Tudor 508 Rev01

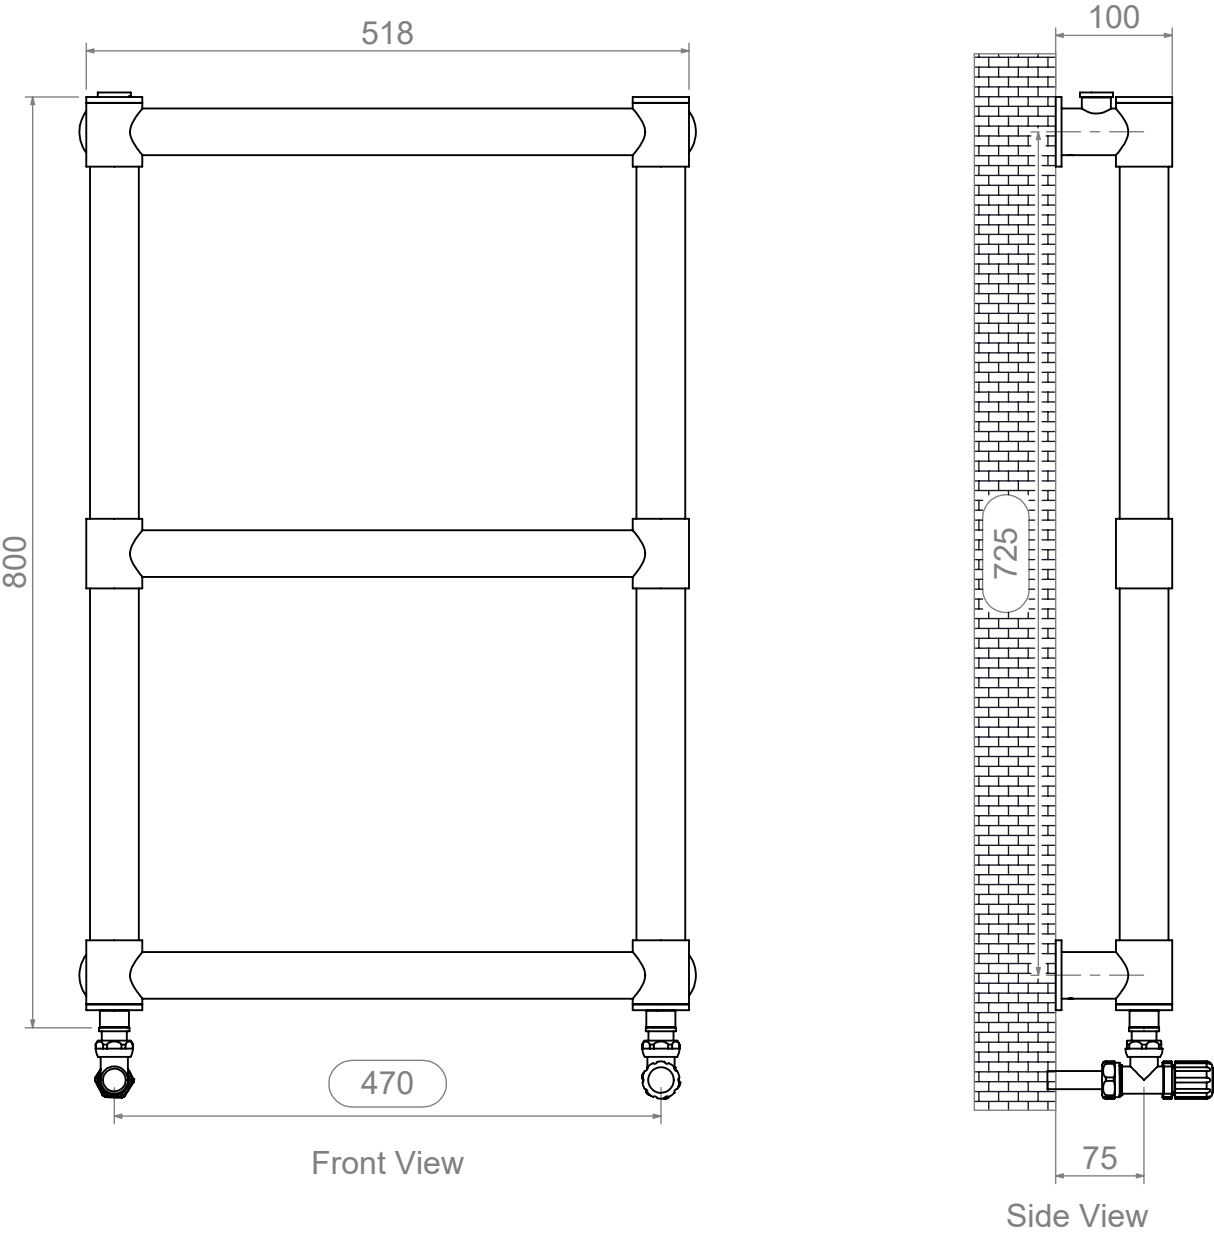
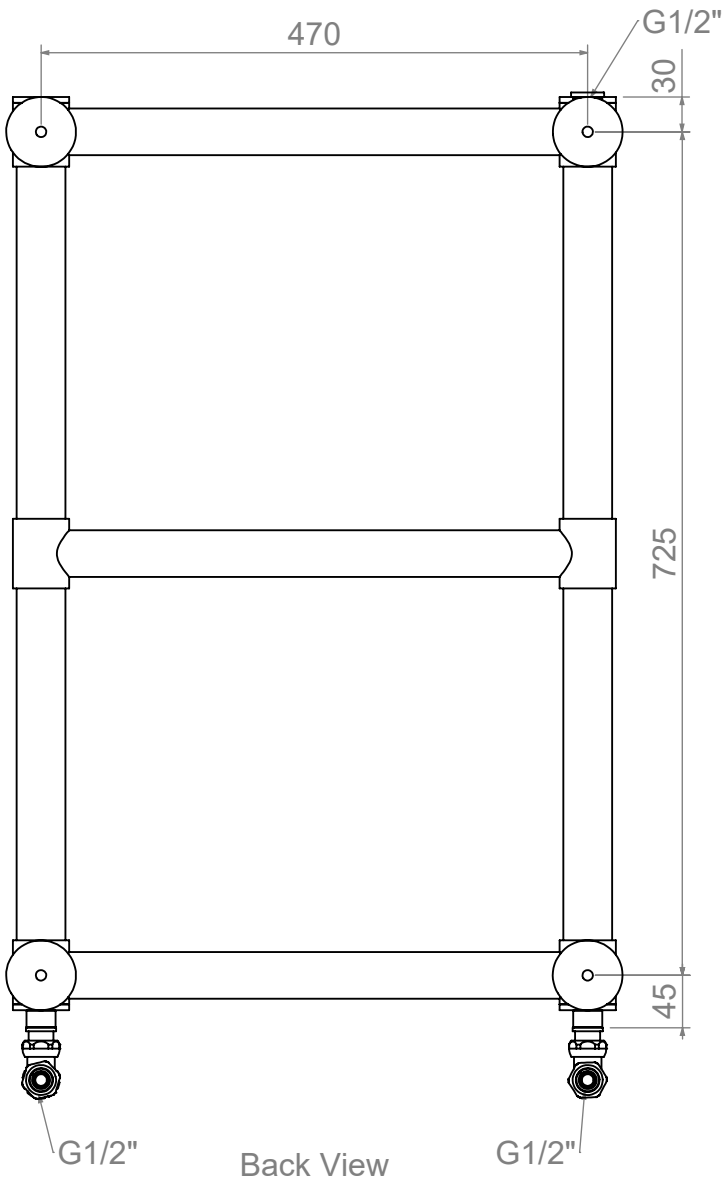
REVISIONS				
ZONE	REV.	DESCRIPTION	DATE	APPROVED
	00	İlk Yayın Tarihi	01.01.2011	ONAYLAYAN
	01	Tudor boru bağlantı kafa pulu iptal edildi. Boru Ø40x1,5mm iptal edildi. Yerine Ø42,4x1,5mm boru kullanıldı.	29.07.2020	H.KÖROĞLU
